ECE/TRANS/WP.15/AC.2/2008/3
29 October 2007

**ПРЕДЛОЖЕНИЯ О ВНЕСЕНИИ ПОПРАВОК В ПРАВИЛА,
ПРИЛАГАЕМЫЕ К ВОПОГ****

Защита водной среды

Записка секретариата

Схема принятия решения о классификации жидкостей классов 3, 6.1, 8 и 9 при перевозке танкерами по внутренним водным путям

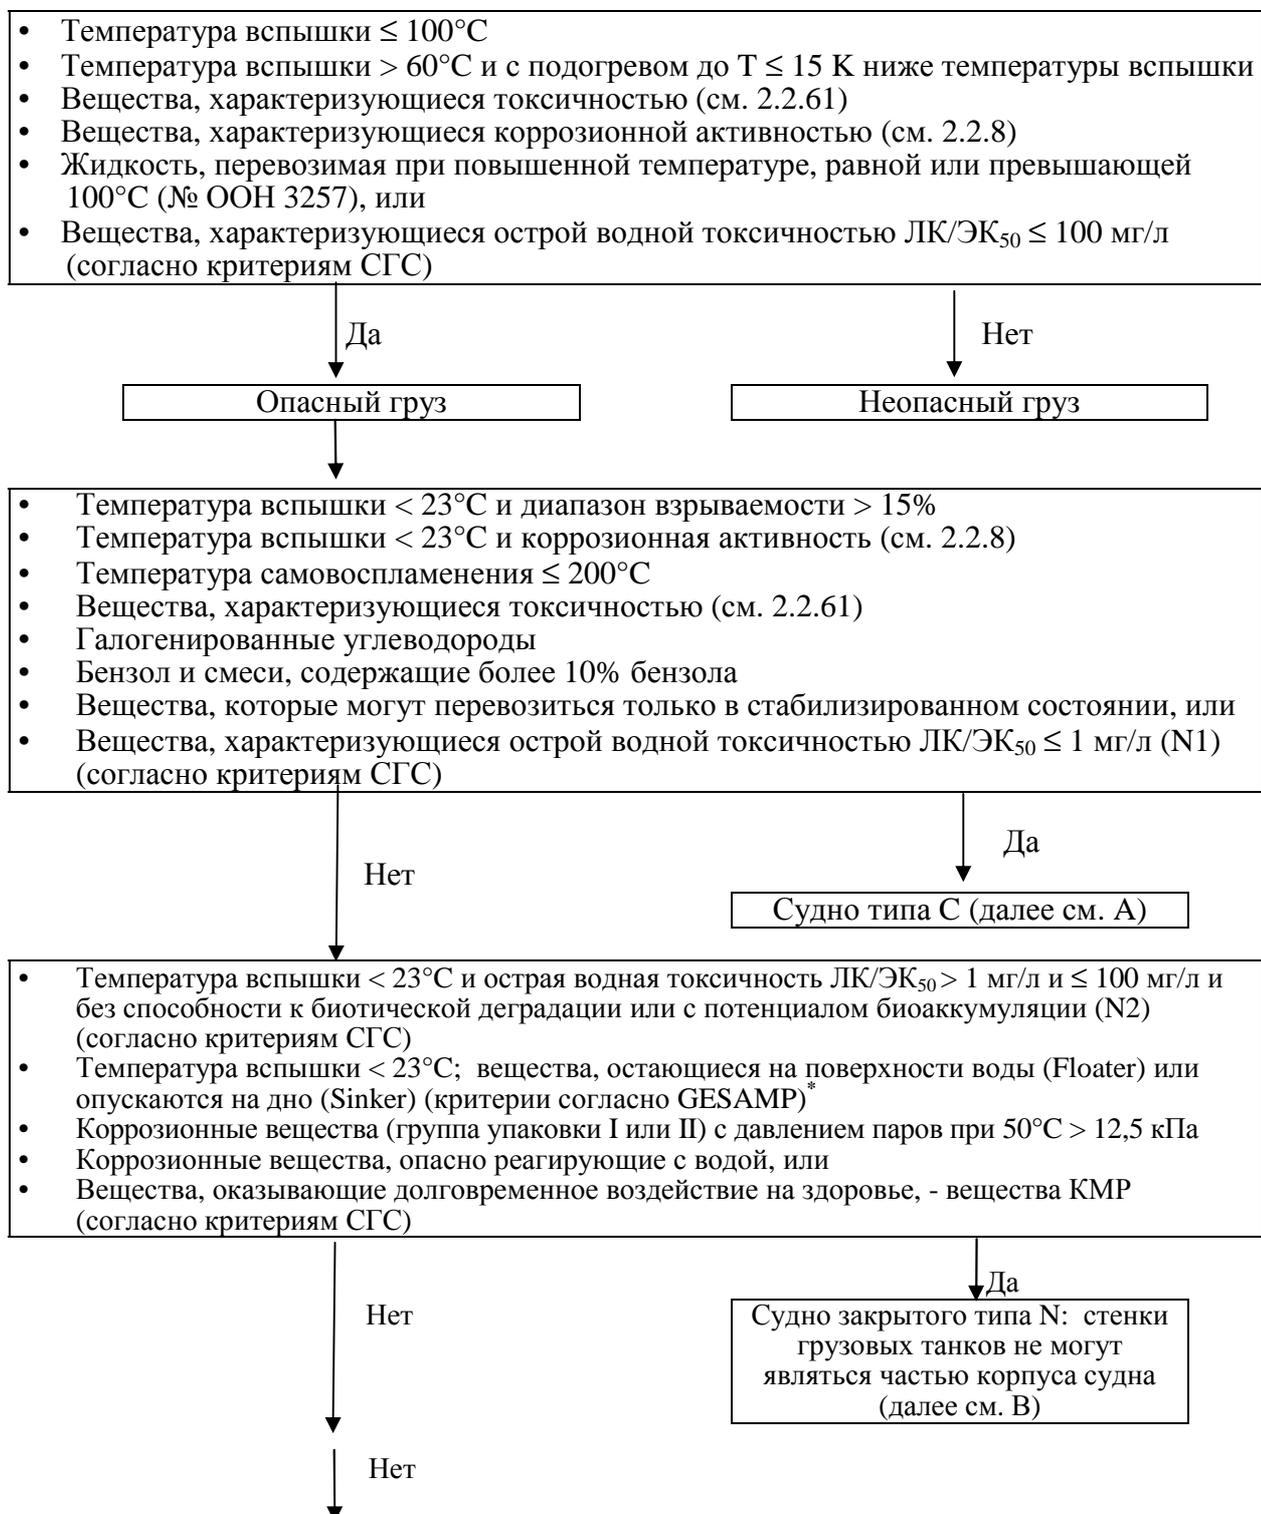
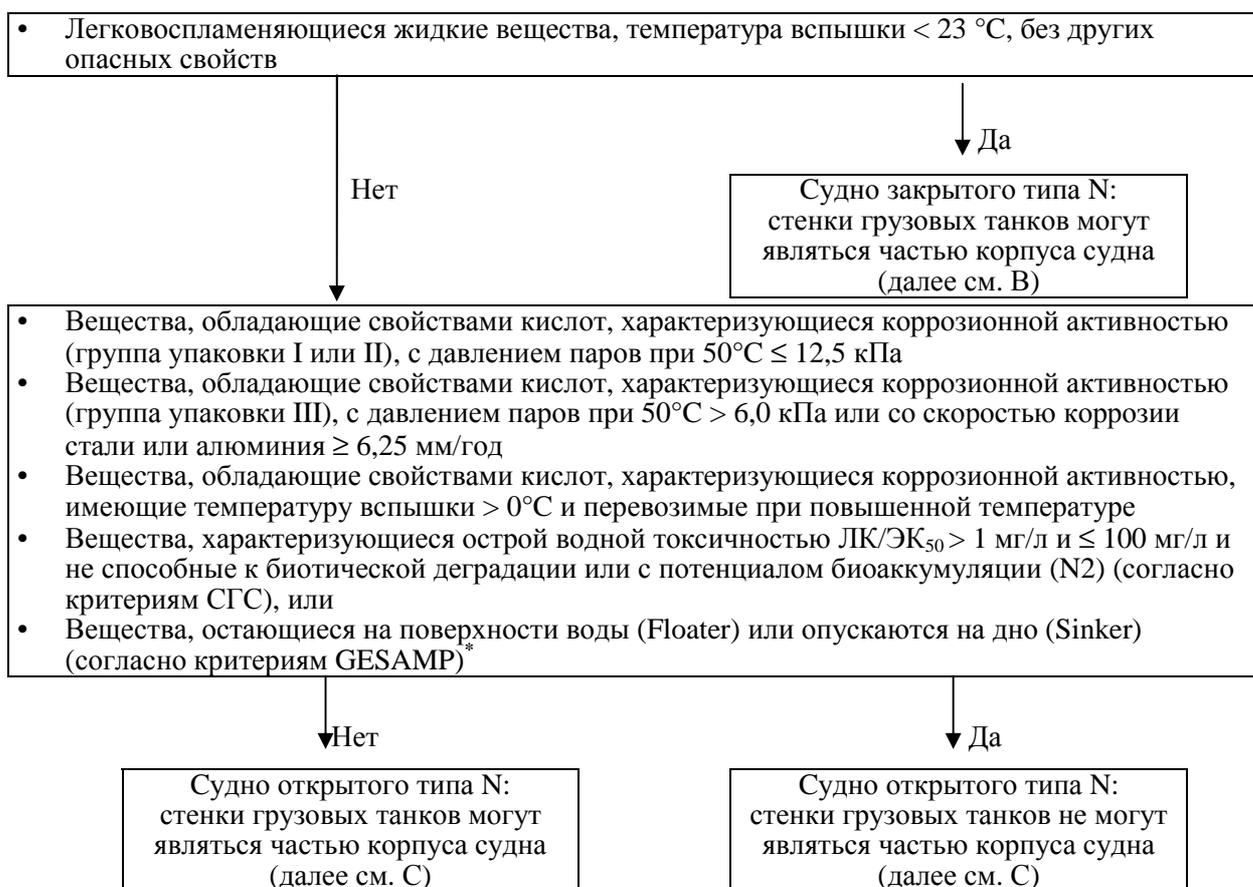
14. После таблицы С включить следующую схему:
